Mannheim, den 13.09.2021

Stellungnahme zum Antrag nach BImSchG: Errichtung und Betrieb einer Fernwärmebesicherungsanlage am Standort „Rheinufer Neckarau“ (BeRUN) durch die MVV Umwelt Asset GmbH in Mannheim- Neckarau, Graßmannstraße 6

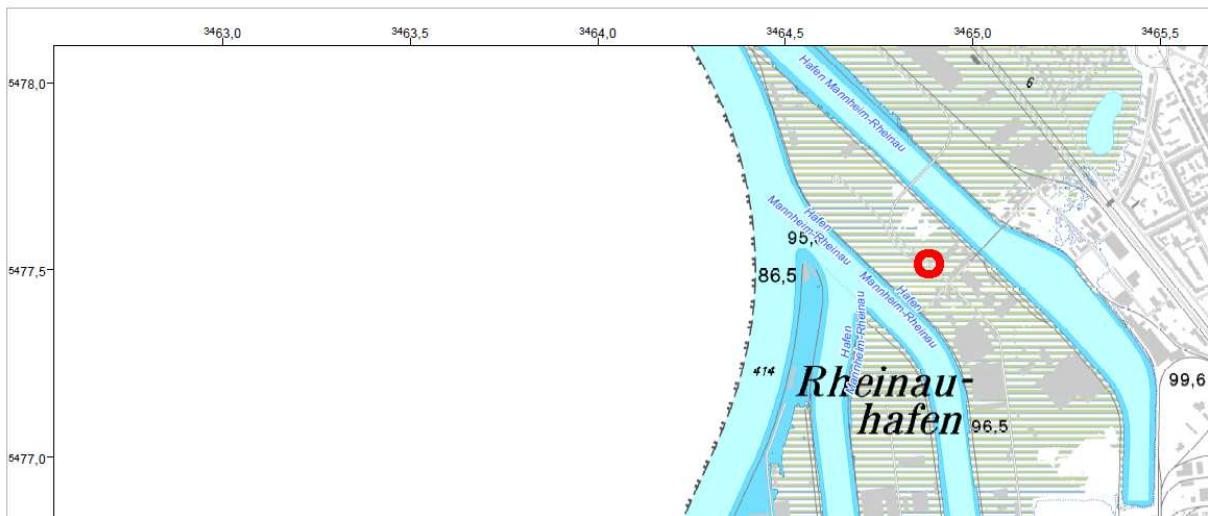
Die geplante Heizöltank liegt unmittelbar am Rheinhafen, 400m vom Rhein entfernt. Das Gelände ist lt. LUBW als Hochwasserrisikogebiet bei Extremhochwasser (HQ_{extrem}) eingestuft. Der Standort liegt auf einer Höhe von 96,40 m über NN und würde bei einem Extremhochwasser 0,7m überflutet, unmittelbar angrenzende Bereiche würden sogar um 0,9m überflutet.³

Überflutungsflächen bei HQ₂₀₀

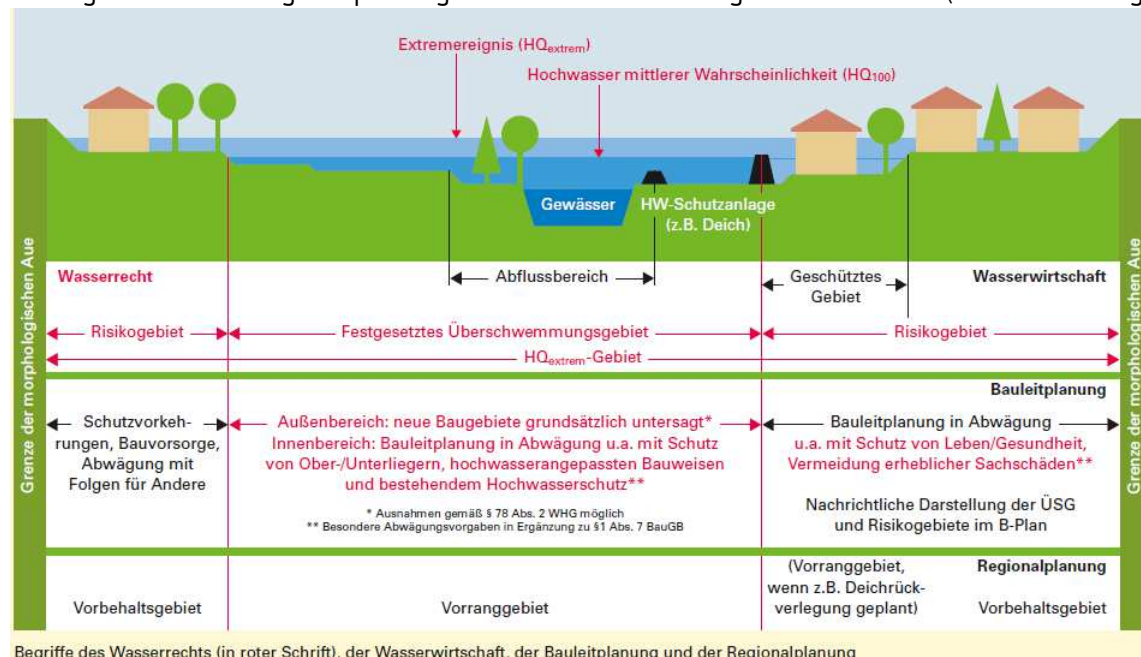
Laut Hochwassergefahrenkarte Baden-Württemberg, Sonderkarte Rhein UF 200 M100 032044 wird das Gelände der geplanten FW-Besicherungsanlage bereits bei einem 200jährigen Hochwasserereignis (HQ₂₀₀) überflutet (siehe Ausschnitt daraus in folgender Abbildung mit markiertem Standort):

Das Regierungspräsidium Karlsruhe und die Stadt Mannheim planen derzeit gemeinsam eine Erhöhung des Rheindamms im Bereich Mannheim. Der Rheindamm soll in Zukunft vor einem 200jährigem Hochwasser schützen. Der Bereich Rheinau-Hafen und der Anlagenstandort liegt südlich des Rheindamms und wäre damit nicht geschützt.

Hochwasserrisiko und Auswirkungen auf FFH-Gebiete wurden nicht berücksichtigt

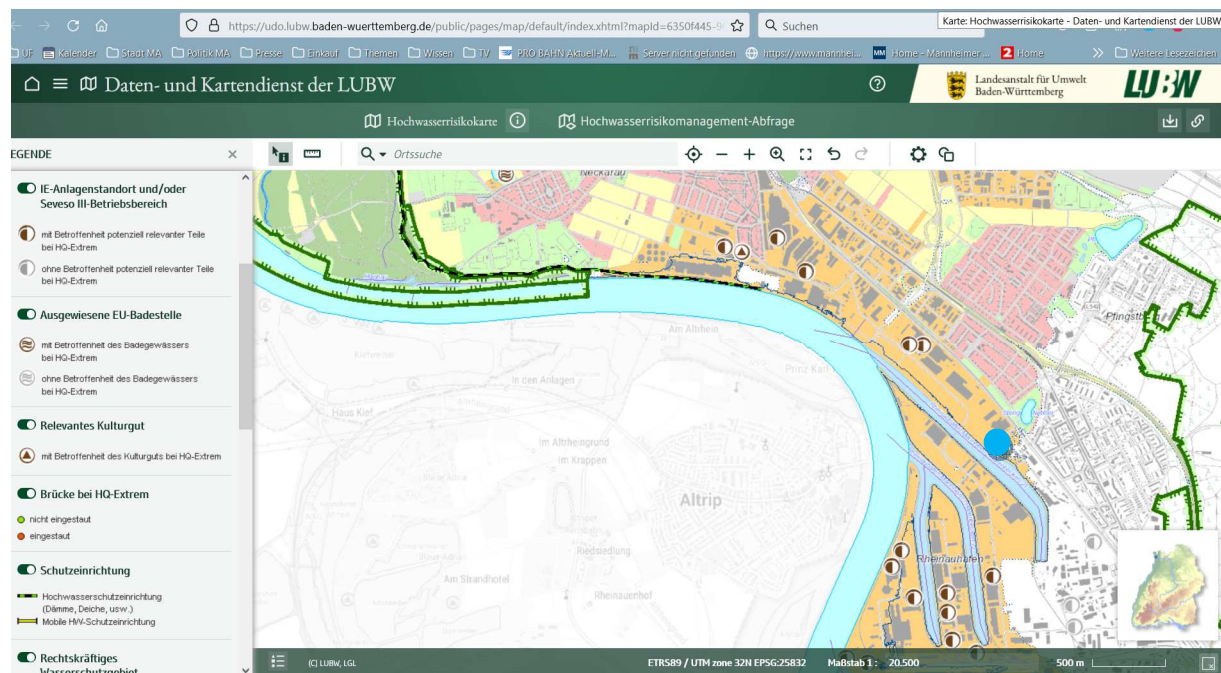
Rheinabwärts schließt sich an den Anlagenstandort in kurzer Entfernung (1,8 km) mit dem Waldpark ein großes FFH-Gebiet und mit der Reißinsel ein großes Vogelschutzgebiet an (grün umrandet). Diese Auengebiete werden regelmäßig überschwemmt und liegen vor dem Rheinhochwasserdamm.

Die Vorprüfung der FFH-Verträglichkeitsuntersuchung lässt Emissionen in FFH- und Vogelschutzgebiete durch die zuvor aufgeführten Hochwasserrisiken und Ölhavarien unberücksichtigt und ist damit unvollständig. Auch die UVP geht darauf nicht ausreichend ein.

Der Anlagenstandort ist in der Abbildung blau markiert.

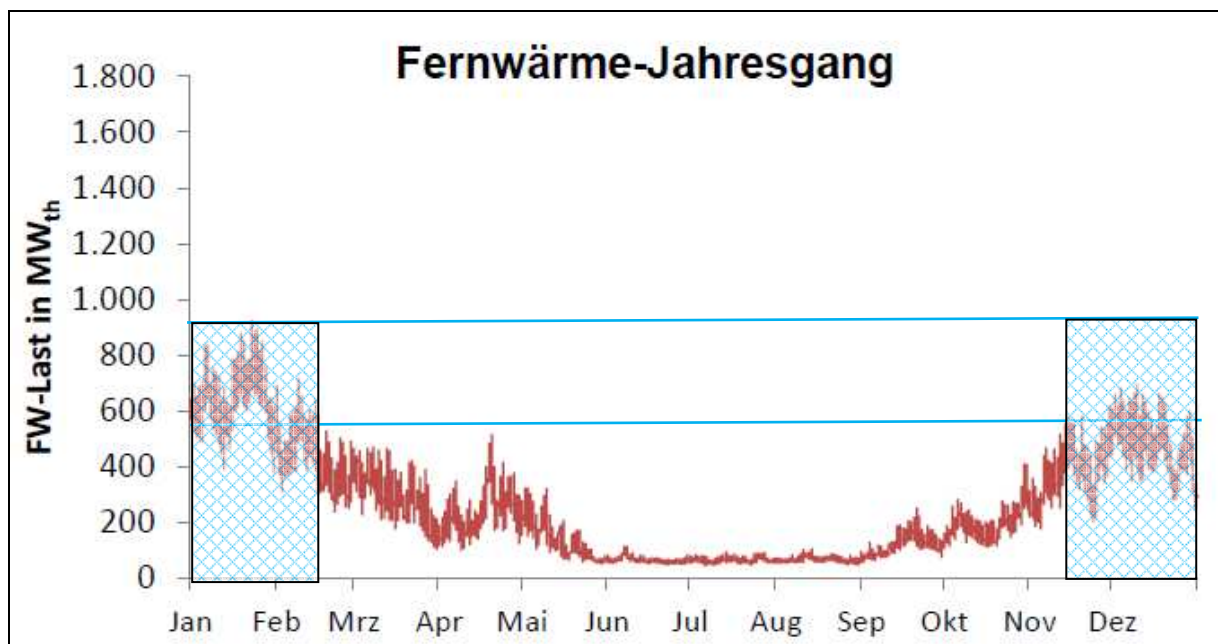
- Gleichzeitiger Ausfall von Block 9 und Block 6 über einen längeren Zeitraum von mehreren Wochen (bei Ausfall eines Kraftwerksblocks stünde noch ausreichend Leistung, rd. 1.000 MW thermisch, zur Verfügung) und dies
- in Zeiten mit sehr hoher Wärmenachfrage von mehr als 558 MW thermisch (i.d.R. Mitte Nov. – Mitte Febr. =3 Monate), da lt. MVV weitere Heizwerke zur Verfügung stehen), siehe Grafik

Die folgende Grafik der MVV zeigt, dass der Bedarf für eine Besicherung von mehr als 500 MW th. nur in etwa 3 Monaten pro Jahr (entspricht 2.190 h) entsteht, und auch dann nicht durchgängig.

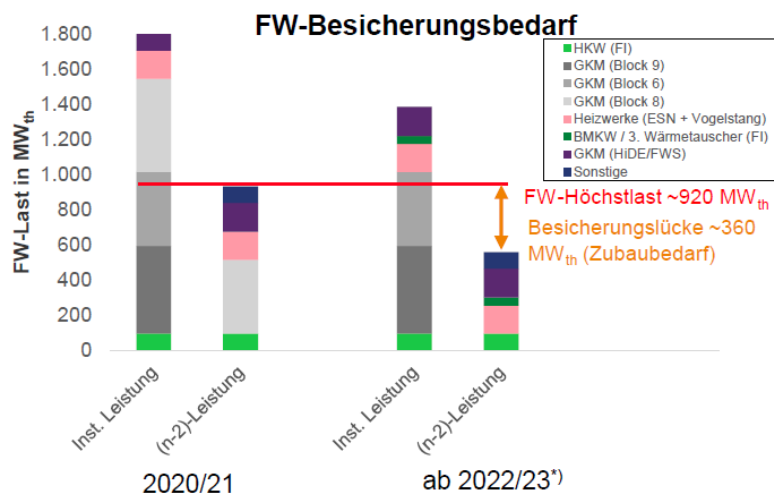
Zudem entsteht in diesen 3 Monaten (2.190 Stunden) im Winter mit möglichem Einsatz der geplanten FW-Besicherungsanlage überhaupt nur ein Einsatzbedarf, wenn Block 6 und 8 gleichzeitig über den gesamten Zeitraum von 3 Monaten ausfallen. Ansonsten entsteht lt. MVV keine Besicherungslücke.

Zu allen übrigen Zeiten steht nach Angaben der MVV auch mit Stilllegung von Block 8 ausreichend Wärmeleistung für die Fernwärmeversorgung zur Verfügung. Die FW-Höchstlast liegt i.d.R. bei 920 MW thermisch, die Besicherungslücke bei rund 360 MW thermisch.
